Informe de Auditoría Técnica EIC-LANAMME-INF-008-2021

Segundo Informe de Auditoría Técnica del Avance del Proyecto: Diseño y Construcción del Corredor Vial “Circunvalación Norte”, Ruta Nacional N°39, Sección Uruca (Ruta Nacional N°108) – Calle Blancos (Ruta Nacional N°109).

Preparado por:
**Unidad de Auditoría Técnica
LanammeUCR**

Figura 2. Condición de agrietamiento de losa 1 (lado del bastión Oeste) en el Puente sobre Quebrada Rivera. UF 2A. Fecha: 20 de agosto de 2021. Fuente: Nota informe LM-IC-D-728-2021, LanammeUCR.

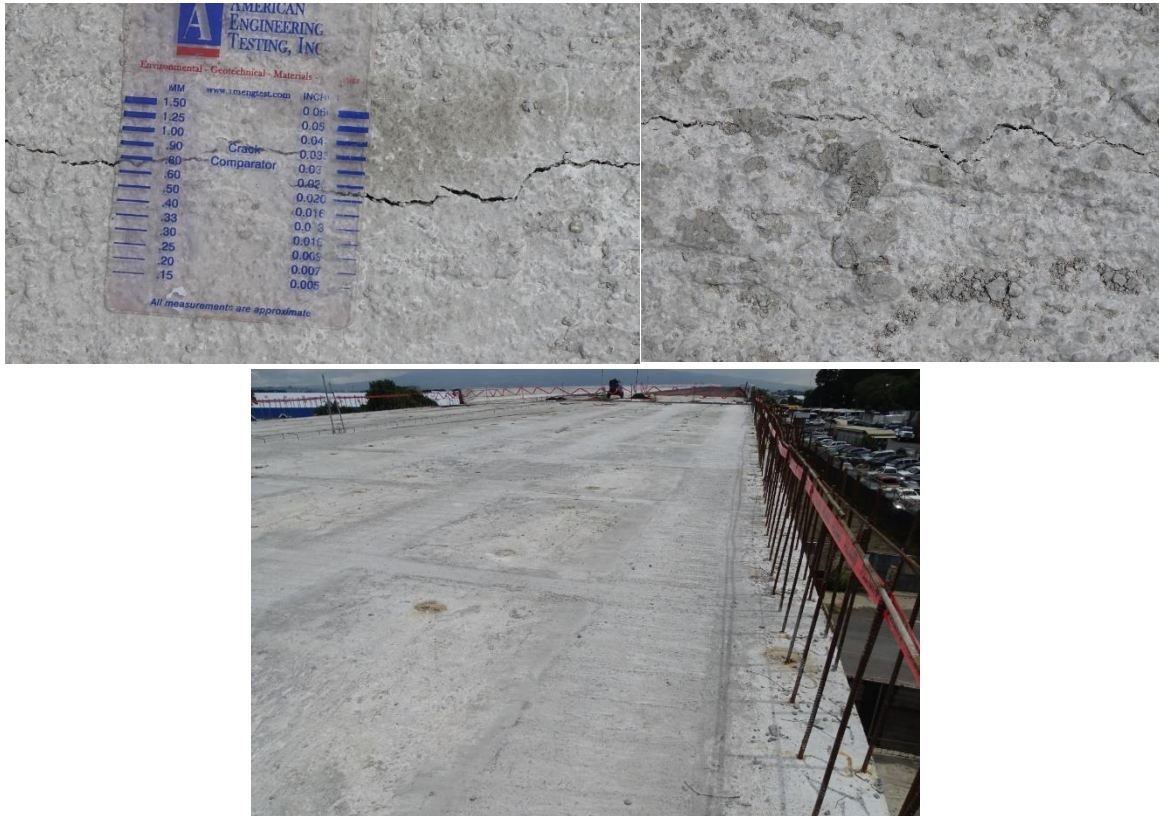
Se debe indicar que se ha evidenciado mejora en procesos de colocación y curado del concreto utilizado en losas tanto en el viaducto como en puentes. Por ejemplo, de acuerdo con la calidad del proceso constructivo de la losa colocada en el puente sobre Quebrada Rivera, se observó que se implementaron acciones que beneficiaron la calidad final de la losa construida. De acuerdo con esto, es importante mencionar que las losas coladas en sitio, han presentado desde el inicio, mejor condición de acabado y nivelación, donde se ha minimizado la ocurrencia de agrietamientos por contracción de forma más evidente que en las losas construidas con elementos prefabricados. Sin embargo, se debe destacar como un caso puntual adicional, donde se observaron grietas por contracción en la losa 1 del puente sobre Quebrada Rivera, lo cual también fue informado a la Administración mediante nota informe LM-EIC-D-0728-2021, emitida el 26 de agosto de 2021. Sin embargo, de acuerdo a la respuesta por parte de la Administración mediante oficio POE-08-2021-0632 del 10 de setiembre de 2021, se indica que este tablero se recibió conforme, por cuanto el agrietamiento no se consideró fallo estructural y en días posteriores se colocó la capa de ruedo asfáltica.

Como respuesta a esta situación, se suministraron a esta Auditoría Técnica, dos documentos elaborados por la ingeniera experta estructural de la supervisora del proyecto en Julio y Noviembre de 2020 (2020.06.29_CN Inspección #8 y 2020.11.30_CN Inspección #12), donde según su criterio técnico, a pesar de que se trata de fisuras por contracción del concreto, que se han presentado principalmente en las losas construidas con prefabricados, considera que éstas no afectan significativamente el comportamiento estructural, sin embargo, se recomienda reforzar las prácticas de colado y de curado para lograr que estos agrietamientos se disminuyan.

Figura 20. Cunetas y acera en construcción en costado sur de marginal entre pilas 34 y 38 de UF3. Fecha: 10 de febrero de 2021. Nota Informe LM-IC-D-0127-2021, LanammeUCR

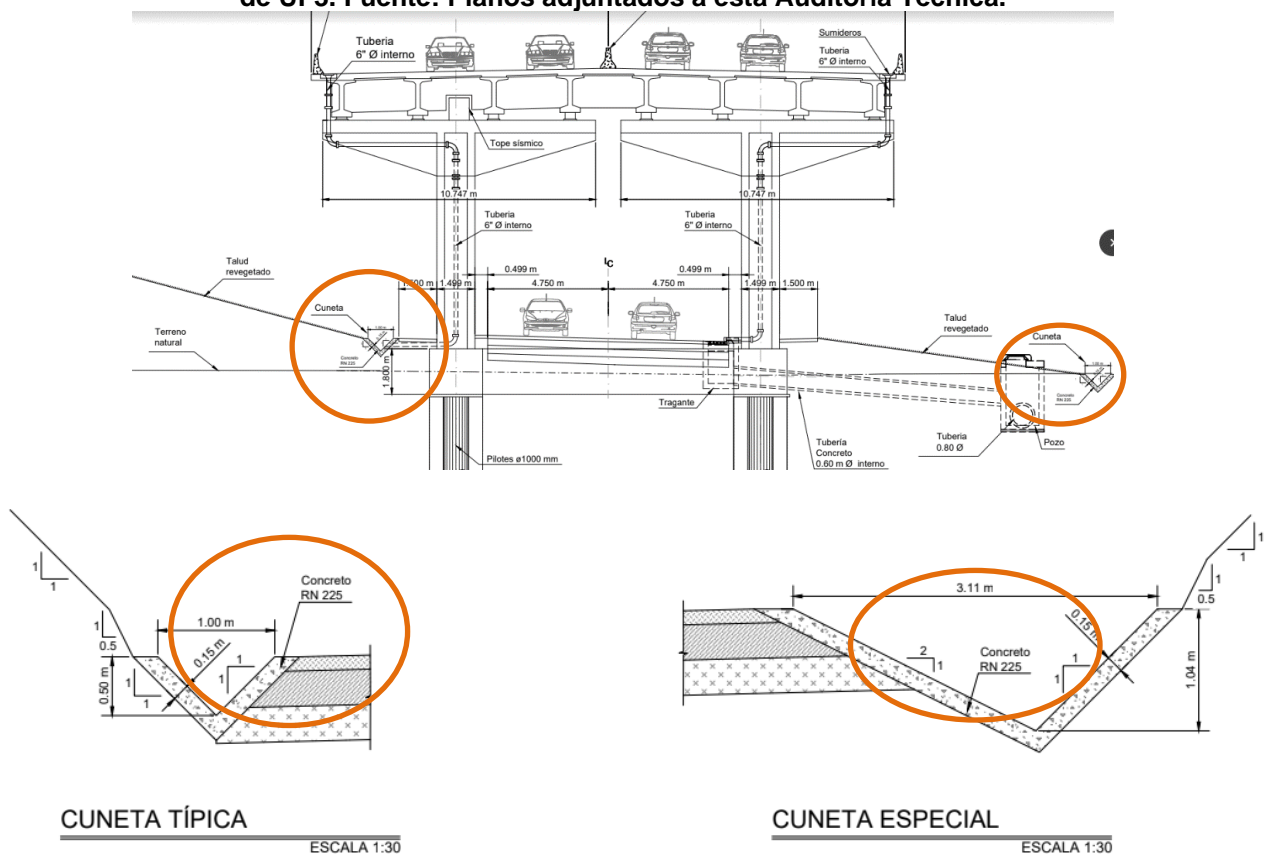
Los días 26 de enero, 5 de febrero y 10 de febrero de 2021, se observó la construcción de cunetas con material de tobacemento plástica de acuerdo con lo confirmado en sitio y que, acorde con la boleta de despacho de planta, posee una resistencia a la compresión de 35 kg/cm². La construcción de estos elementos de drenaje se observó al lado sur del viaducto cerca de las pilas 18 y 19, además a los lados de la marginal entre pilas 34 y 38 y en la parte central entre pilas 1 y 8. Además, se han observado cunetas construidas al lado norte, entre las pilas 8 y 20, que, según lo informado por el encargado de la cuadrilla de obra, fueron construidas con el mismo material.

Según los planos proporcionados a esta Unidad de Auditoría, el material para la construcción de cunetas debería ser concreto con resistencia a la compresión de 225 kg/cm², lo que indica que se está utilizando un material que podría alcanzar una resistencia cercana al 15% de la resistencia de diseño establecida en planos (ver Figura 21).

Figura 26. Ubicación de los sumideros según los planos del proyecto en la sección típica de viaducto doble.

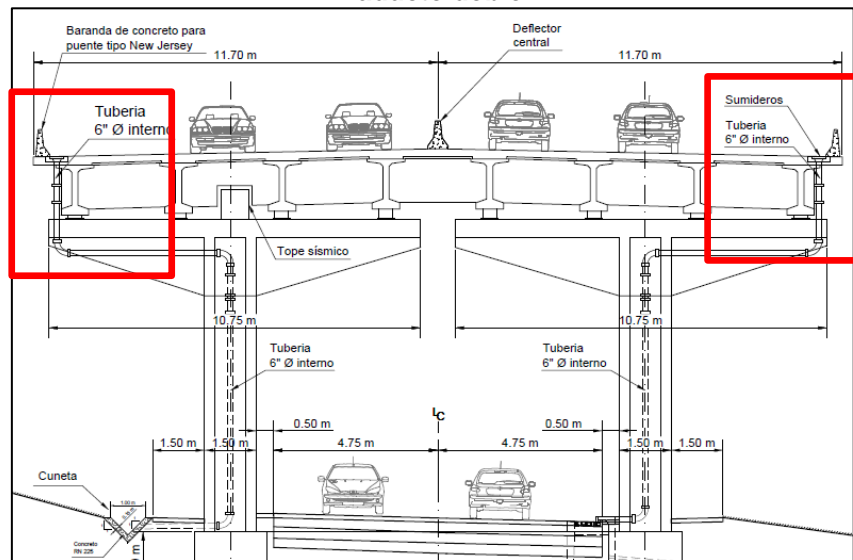
En el Plano N°9.3 (hoja 4/4) de febrero de 2021, se disponían cuatro sumideros de 150 mm de diámetro (dos en cada costado) en la sección típica de la pila del viaducto. La Figura 26 muestra la configuración de los tubos de drenaje en ese plano, cuando la sección transversal presenta bombeo hacia ambos costados del viaducto.

Tampoco se encontró en los planos constructivos aportados por la Administración ninguna sección transversal que muestre la configuración y dimensiones de los sumideros cuando el bombeo es hacia un solo costado de la vía (secciones con peralte), situación que se presenta en el tramo entre las Pilas 19 y 38.

Figura 29. Sumideros con toda la circunferencia disponible para la captación de aguas. Pila 30. Fecha: 16 de agosto de 2021. Fuente: LanammeUCR.

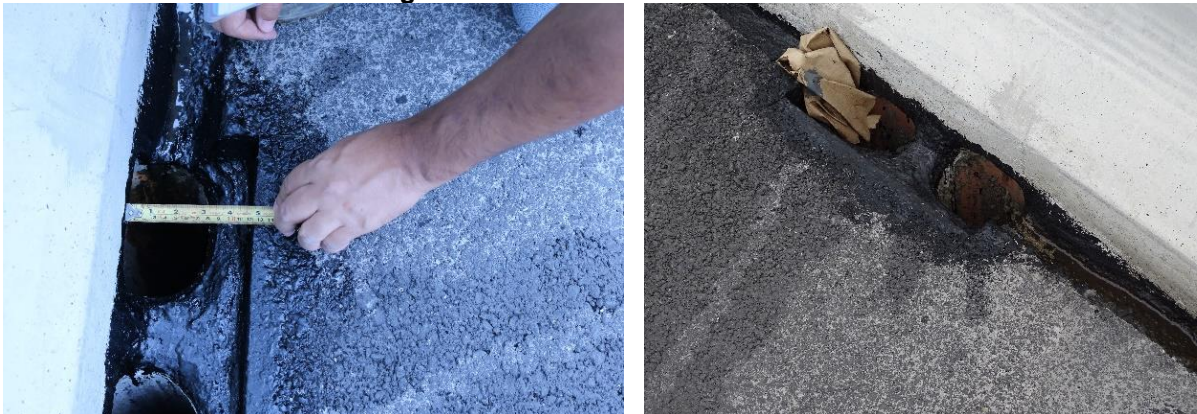
Por ejemplo, en la visita al proyecto del 16 de agosto de 2021, se observaron casos como los sumideros en la Pila 22 (Figura 27) y en la Pila 28 (Figura 28), donde un segmento de la circunferencia del tope del tubo se encontraba bajo la barrera lateral (con la barrera como continuación de las paredes del tubo). En la información aportada por la Administración, no se encontró un plano o detalle constructivo asociado a esa condición. En esos casos, no se

Figura 31. Detalle de sumideros propuesto en el Informe Hidrológico e Hidráulico de la Unidad Funcional III.

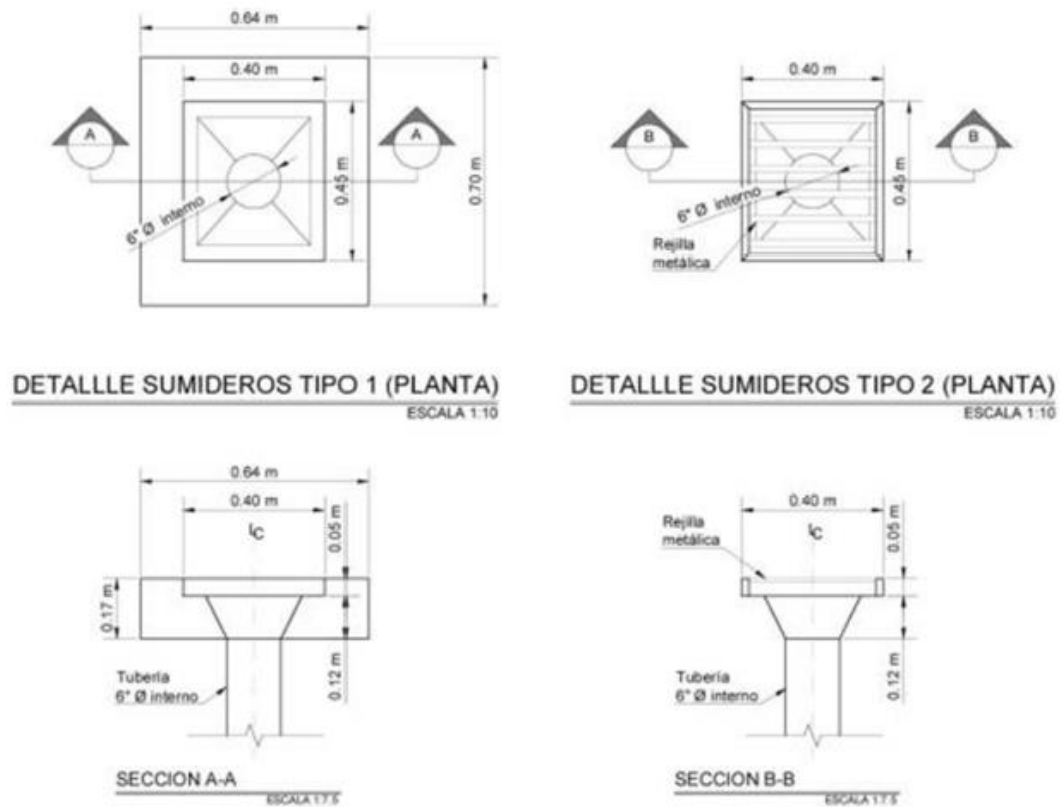
Al respecto de la entrada de los sumideros, en el Informe Hidrológico e Hidráulico de la Unidad Funcional III (2017) se especificaba que habría dos tipos de sumidero, uno con rejilla (pendiente menor que 2%) y uno sin rejilla (pendiente mayor que 2%). En el oficio O-CN-2021.05.14-01 del 14 de mayo de 2021, como parte de la respuesta a la nota informe LM-EIC-D-0355-2021, el Consorcio indicó que la Administración, el Consorcio y la Supervisión acordaron eliminar la rejilla para mejorar la capacidad hidráulica. Es decir, se interpreta que se descartó el detalle del sumidero Tipo 2 de la Figura 31.

Sin embargo, en ese informe se observa que la entrada de los sumideros sin rejilla (Tipo 1, Figura 31) contemplaba una transición (cono truncado) desde un diámetro mayor, al nivel de la rasante, hasta alcanzar los 150 mm de diámetro de la tubería a un nivel 17 cm más bajo que la rasante. En el detalle, toda la circunferencia de la tubería estaba habilitada para recibir las aguas pluviales, situación que no se presenta actualmente en todos los sumideros, tal como se ejemplificó en las Figuras 27 y 28.

Figura 32. Vista en planta de la superficie de la rasante de acuerdo con los planos disponibles, indicando esquemáticamente las áreas tributarias entre las Pilas 22 y 35.

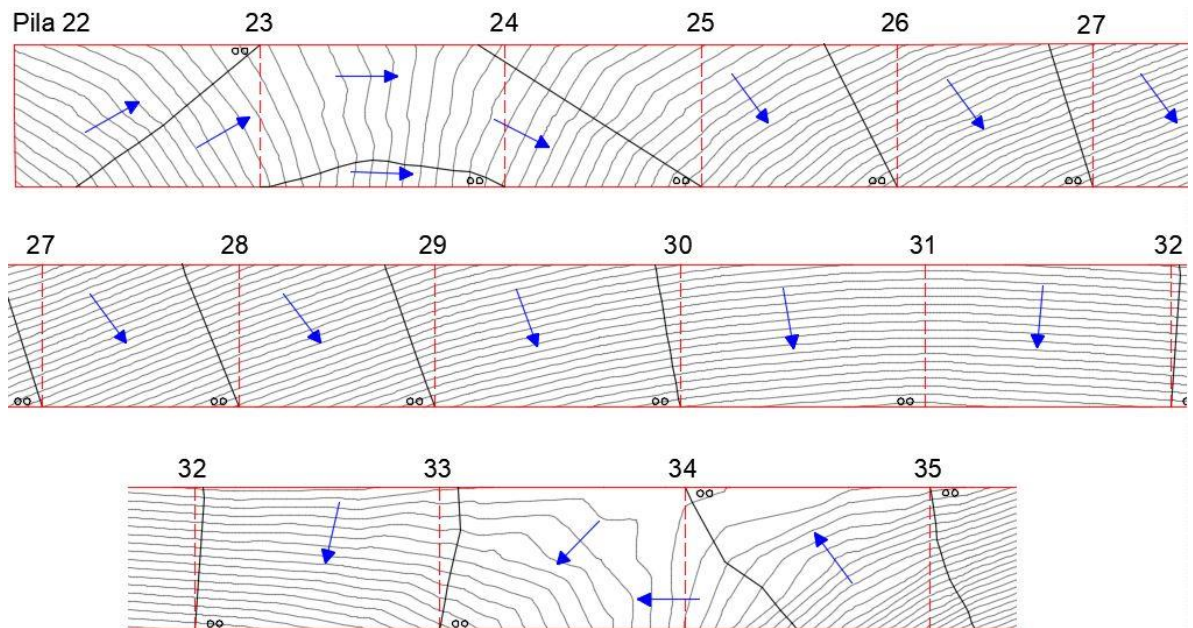
Con base en el conjunto de planos disponible de la Unidad Funcional III (“050500 Secciones Transversales” de agosto de 2018 y “060100 Planos Generales 1-8” de octubre de 2018), el Equipo Auditor construyó un modelo de elevación de la rasante en el tramo entre las pilas 22 y 35 con el objetivo de verificar la validez de considerar un área de 936 m² cuando hay

sumideros en un solo costado de la vía, tomando en consideración las pendientes de la rasante. De la sección transversal presentada en planos, se tomó en cuenta el nivel de la capa de rodamiento de mezcla asfáltica. La superficie de la rasante se muestra en la Figura 32.

Las líneas negras dividen las áreas tributarias aproximadas. Las líneas rojas punteadas muestran la ubicación de los ejes de las pilas. Las flechas azules indican esquemáticamente la dirección aproximada de la escorrentía. Las líneas grises corresponden a las curvas de nivel cada 0,10 m, interpoladas con base en los datos de las secciones transversales. Los sumideros se representan esquemáticamente con círculos de color negro. Cabe aclarar que la ubicación de los sumideros en el esquema es acorde con el caso revisado por el Consultor (dos sumideros en un solo costado de la vía cuando hay bombeo hacia un solo lado por el peralte). El esquema no representa la cantidad y ubicación actual de los sumideros en sitio porque, como se mencionó anteriormente, se han realizado modificaciones. No obstante, cabe recordar que lo que se revisa en esta sección es la metodología que se utilizó para estimar las áreas tributarias y el caudal aportado a cada par de sumideros para el caso de una rasante con pendiente longitudinal y transversal variable.

Figura 33. Esquema de las áreas tributarias de los sumideros de la Pila 31 si no se construyen canales en la medianera

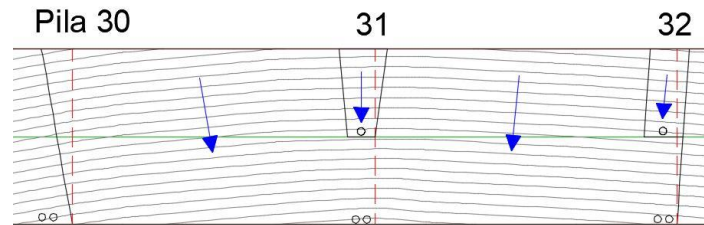
De acuerdo con el modelo de elevaciones, si no se construyen canales longitudinales adicionales en la medianera, de forma que tengan la capacidad hidráulica suficiente para interceptar y conducir buena parte de las aguas al sumidero intermedio, sin que el agua fluya por los orificios de la barrera central al otro costado de la vía, el área tributaria para el sumidero intermedio de la Pila 31 sería relativamente pequeña en comparación con el área tributaria de los sumideros en el espaldón externo en esa misma pila, como se muestra en el esquema de la Figura 33.

Al respecto, la Administración no ha proporcionado respaldo técnico documentado (mapas o planos y memoria de cálculo) que indique con claridad el área tributaria y el caudal aportado durante la tormenta de diseño al sumidero intermedio de la Pila 31. Tampoco se ha especificado la nueva área tributaria y el ajuste del caudal aportado a los sumideros del espaldón externo en esa pila.

Figura 34. Esquema del ancho encharcado a los costados de la vía.

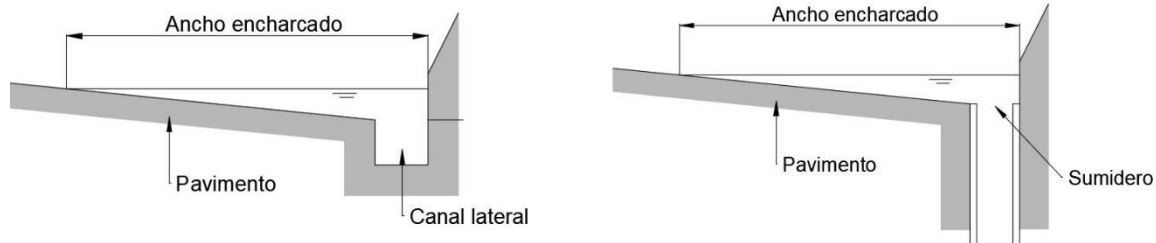
Sobre la capacidad hidráulica del sistema de captación, de acuerdo con la circular, los elementos de captación (canales, caños, sumideros, tragantes, etc.) que se localizan a los costados de la vía deben dimensionarse y ubicarse de manera que se limite el ancho encharcado (o espejo de agua) en los costados de la superficie de ruedo, por el flujo de las aguas pluviales. En la Figura 34, se muestra un esquema para aclarar el concepto de ancho encharcado, que es el ancho de la lámina de aguas pluviales que fluye por los costados de la superficie de ruedo.
